Passages petite et moyenne faune sous la future route de Challex (RC 86)

suite au préavis de la DGNP et du DGEau sur la DD 106 154

Recommandations

septembre 2014

Carte 2 : Représentation des mesures complémentaires sur le secteur.

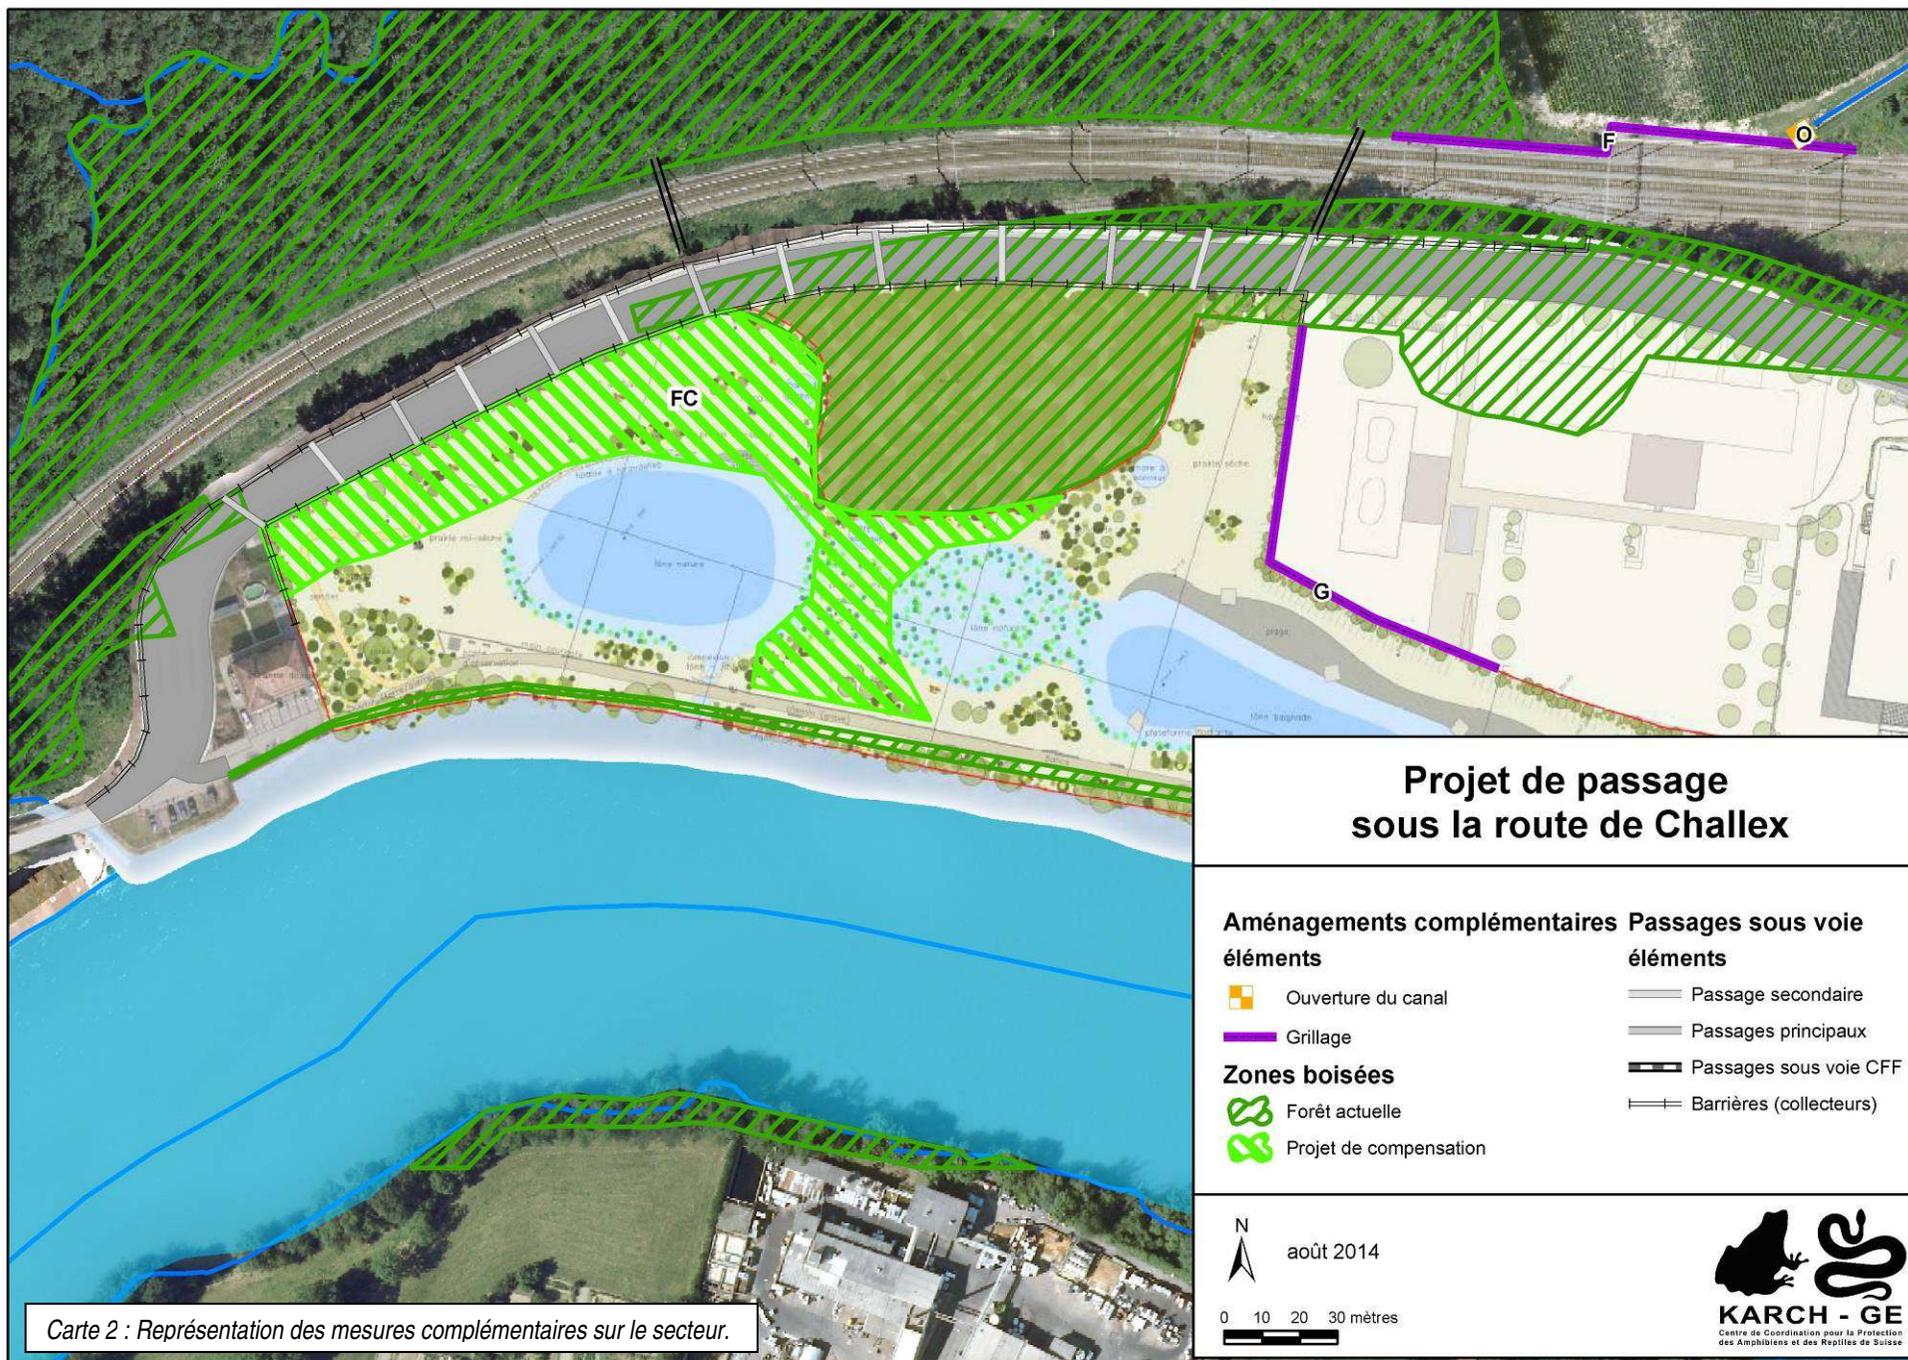
En complément des passages sous voie présentés suite aux préavis de la DGNP et de la DGEau, certains éléments complémentaires sont proposés ici, toujours dans le but de favoriser la circulation des animaux sur le secteur (voir carte 2).

- a) **Forêt** : Le projet de route contribue à lui-seul au défrichement définitif de plus de 5'000m² de zone boisée (auquel s'ajoute celui de la construction, environ 2'500m²). La compensation actuelle ne prévoit que 1'300m² de forêt et la connectivité forestière avec les berges du Rhône n'est pas assurée. Il serait donc judicieux de prévoir un secteur d'implantation équivalent et cohérent pour les futures zones de replantations (« FC », indiqué sur la carte 2) : épaissement du cordon boisé au bord de la route, connexion au Rhône et berges boisées pour les futurs plans d'eau.

- b) **Grillages** : Les animaux qui coloniseront la nouvelle zone se disperseront dans toutes les directions y compris vers les nouveaux bâtiments. Afin d'éviter que ceux-ci ne se réfugient dans les édifices ou ne contournent la barrière, des grillages fins devraient être disposés sur une partie au moins du linéaire (« G »).

- c) **Sonneurs** : La population de sonneurs à ventre jaune de la Plaine est la plus importante du canton, mais reste déconnectée d'autres sites favorables. L'ouverture de l'extrémité ouest du canal de la Donzelle (« O ») pourrait être aménagée afin de leur permettre d'en sortir, et s'ils sont canalisés par un grillage le long des voies ferrées (« F ») jusqu'à la barrière, ils pourraient atteindre la nouvelle zone nature.

- d) **Ecoulement des eaux claires** : Une partie des eaux claires des bâtiments pourraient être rejetées dans les futurs plans d'eau prévus (pour autant que les niveaux et le tracé soient adaptés). Ceci éviterait également les complications entre la profondeur des passages et les collecteurs EP sous la route.

4.1 Annexe 1 : exemple de passage (coupe et profil)

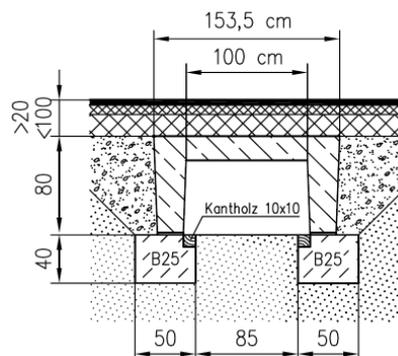
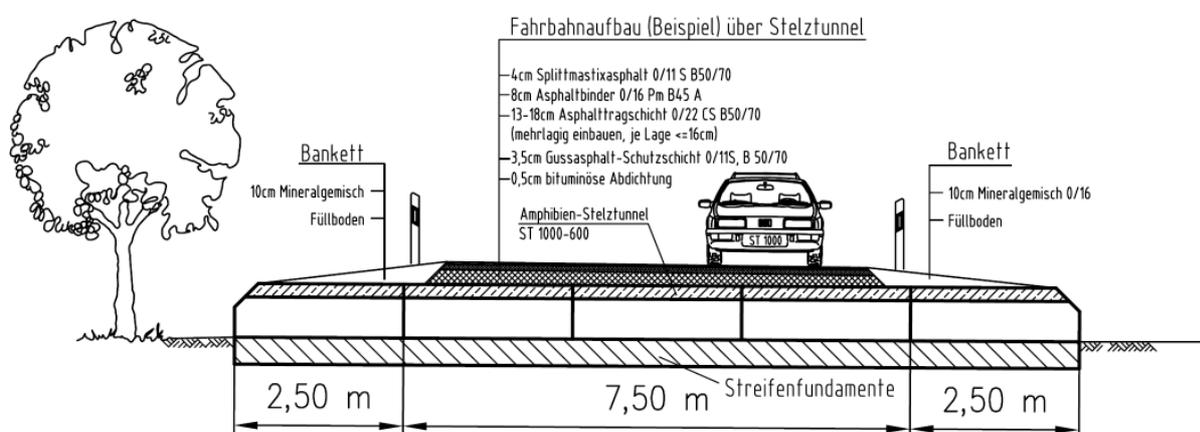
- a. Gabarit des passages d'au moins 1,0 m x 0,8 m (voir annexe 1).
- b. Paroi collectrice d'au moins 50 cm avec rebords (voir annexe 2).
- c. Mise en place de retours à l'extrémité des barrières (voir point h).
- d. Fond des passages humides, mais jamais immergés (max 1 cm d'eau).
- e. Passages tous les 25 m sur l'axe central ; éventuellement plus aux extrémités.
- f. Chicane directionnelle de min 200cm x 40cm (type « V » préféré).
- g. Entrées des passages très soignées (léger dévers, en entonnoir).
